**COMMUNE
DE BEAUSSAIS-SUR-MER**

**REFUS DE PERMIS DE CONSTRUIRE
PRONONCE PAR LE MAIRE AU NOM DE LA COMMUNE**

N° PC 022 209 26 00024

Objet : Plat'AU - PERMIS DE CONSTRUIRE MAISON
INDIVIDUELLE

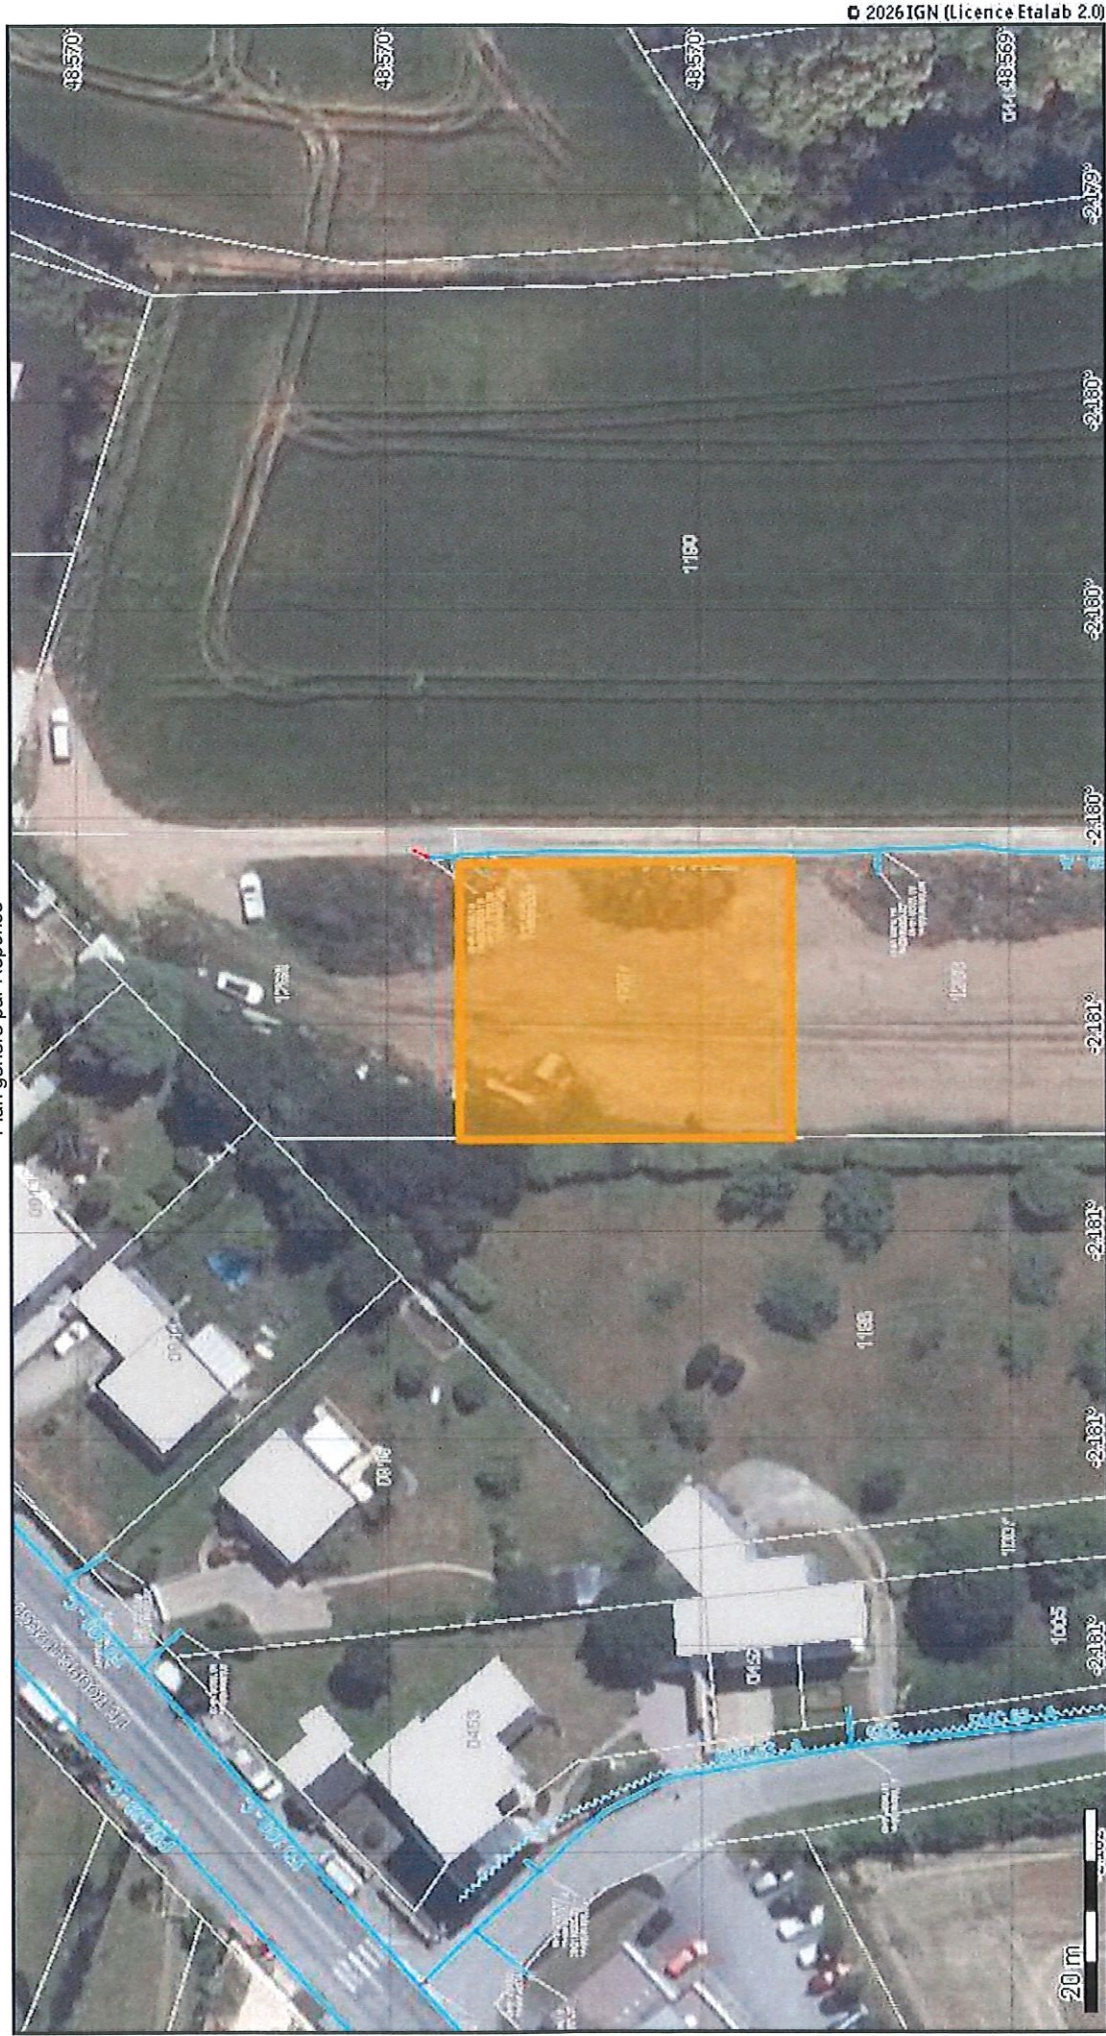
Le réseau d'eau potable : passe au droit du projet.

Avis pour le raccordement du projet au réseau d'eau potable : Favorable.

Le raccordement au réseau d'eau potable est favorable au frais du pétitionnaire. Le regard et le compteur seront dimensionnés par les services techniques et le service des eaux selon les besoins exprimés par le pétitionnaire. Le regard compteur devra être installé en limite du domaine public pour être accessible par le service des eaux.

Eaux usées, écoulement gravitaire, Amiante ciment, diamètre 200, classe C.

Eaux potable, PEHD, diamètre 110, classe A.
